1. Preis (12 000 Fr.): **Balz Koenig, Zürich**

**Aus dem Bericht des Preisgerichtes**

## 2. Preis (11 000 Fr.): Walter Schindler, Zürich

3. Preis (10 000 Fr.): Tanner und Loetscher, Winterthur

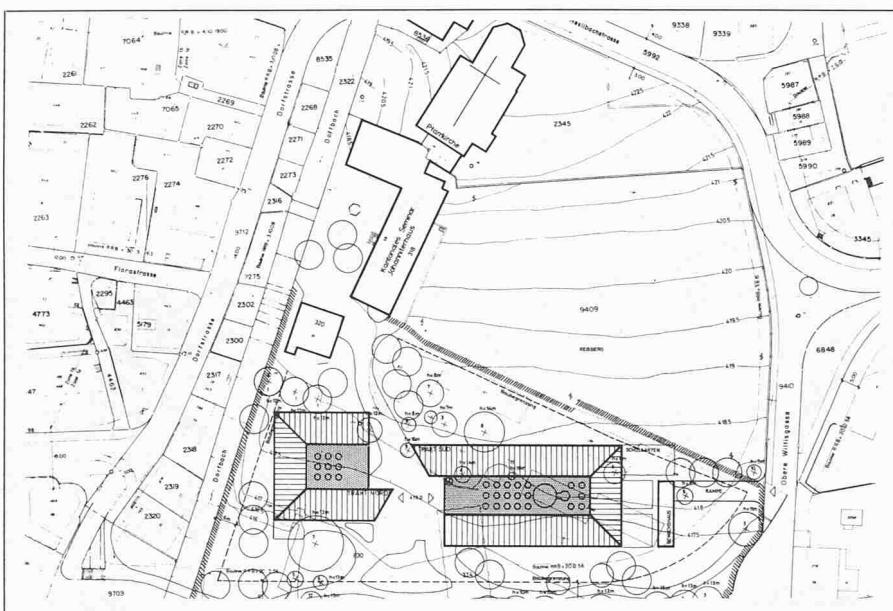
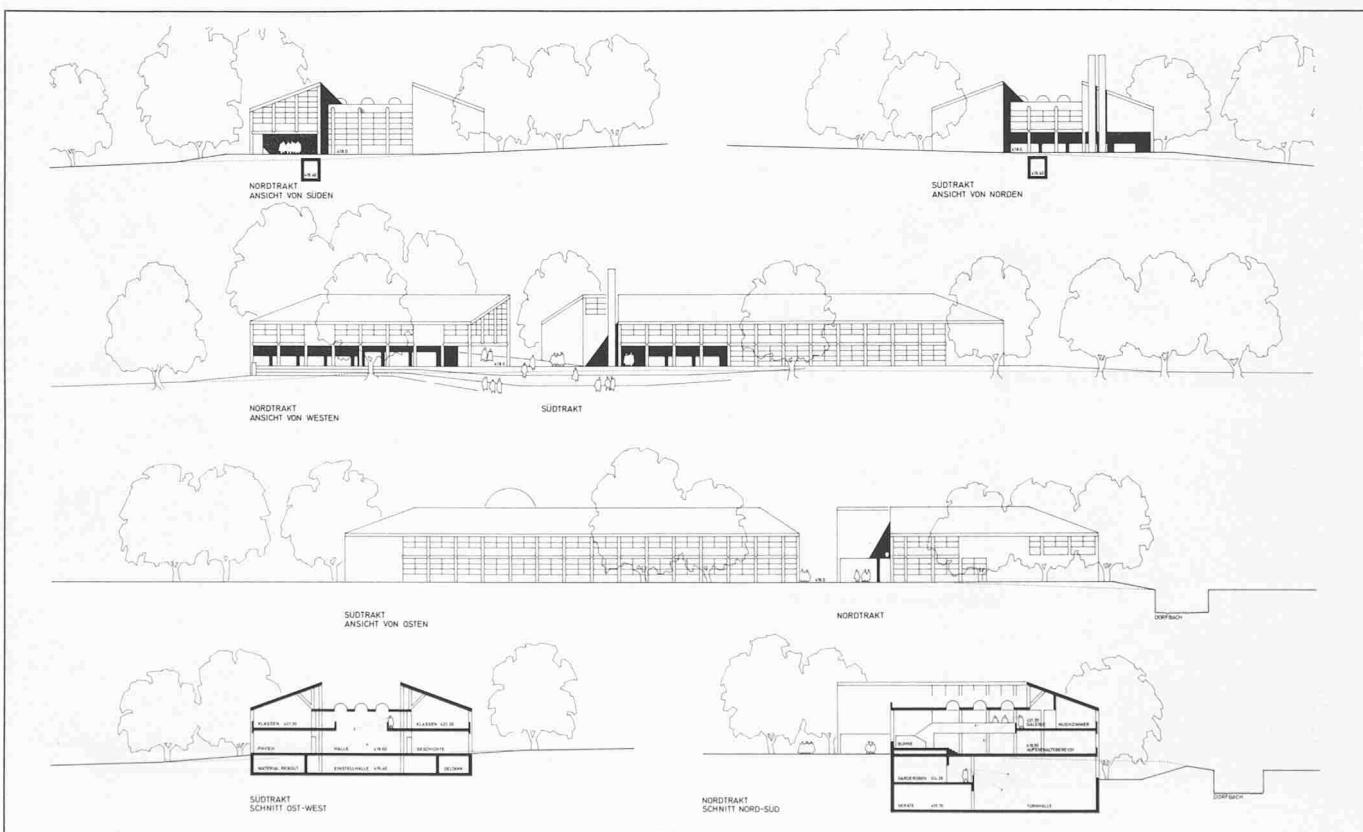
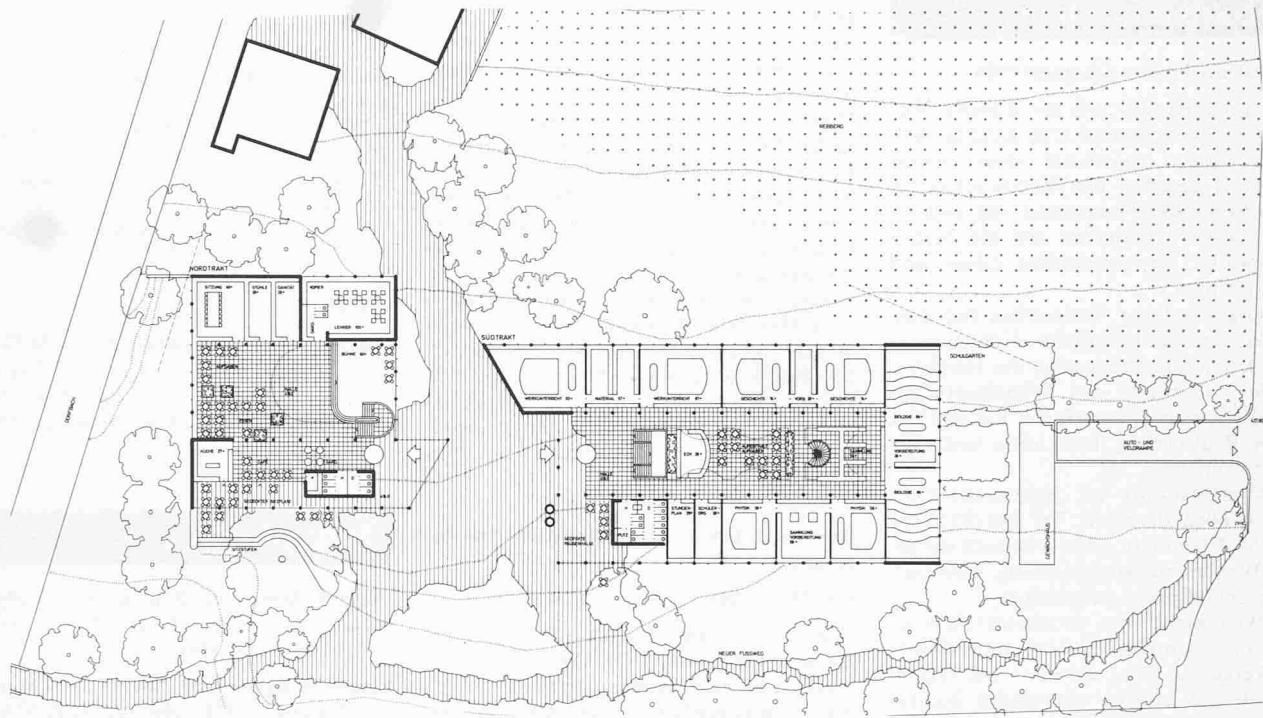
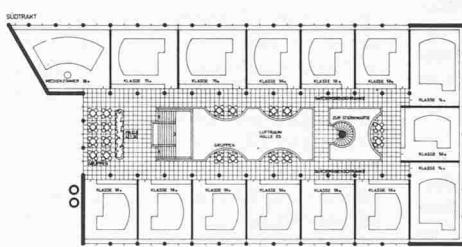
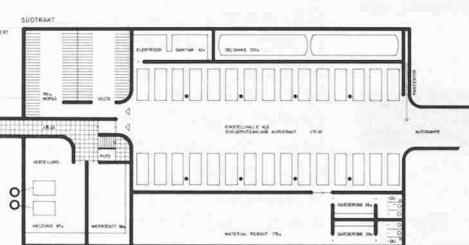
Das Projekt nimmt gebührend Rücksicht auf das Johanniterhaus. Mit seinen maximal zwei Stockwerken fügt sich der Bau gut in die Umgebung ein. Die Sicht auf die reformierte Kirche bleibt sowohl von Süd- als auch von Nord-Westen her offen. Die Öffnung der wenig attraktiv gestalteten Zugangszone hat vor allem auf der Bahnseite keinen ortsbaulichen Bezug. Durch die vorgeschlagene Zweiteilung des Baukörpers wird versucht, eine übermässige Längenentwicklung zu vermeiden. Um zentrale, zweistöckige Hallen mit Galerien legen sich im Südtrakt gegen Ost und West die Klassenzimmer. Sie sind mit nach aussen flachgeneigten Dächeren versehen, wodurch der Anschluss an die Dachformen des Küsnachter Dorfzentrums gesucht wird. Die beiden Trakte sind im Aufbau gleichartig, was zur Vereinheitlichung des Projektes beiträgt. Der Nordbau hält genügend Abstand vom Übungsschulhaus und vom Bach. Ebenso besteht genügend Raum zwischen Südtrakt und Bahnlinie; dennoch ist die Orientierung von sechs Klassen gegen die Bahn etwas nachteilig. Die Ausformung der Räume des Nordtraktes mit einem gedeckten Sitzplatz gegen Westen ist positiv zu werten. Er ist auch für die ausserschulische Nutzung geeignet. Das Lehrerzimmer hingegen wäre dem Südtrakt zuzuweisen. Zugänge und Betriebsorganisationen sind klar und übersichtlich. Die weiteren Vorteile des Projektes liegen in der architektonisch einfachen Gesamthaltung und in der baulichen und betrieblichen Wirtschaftlichkeit. Die Gestaltung der Außenräume dagegen ist ungenügend.
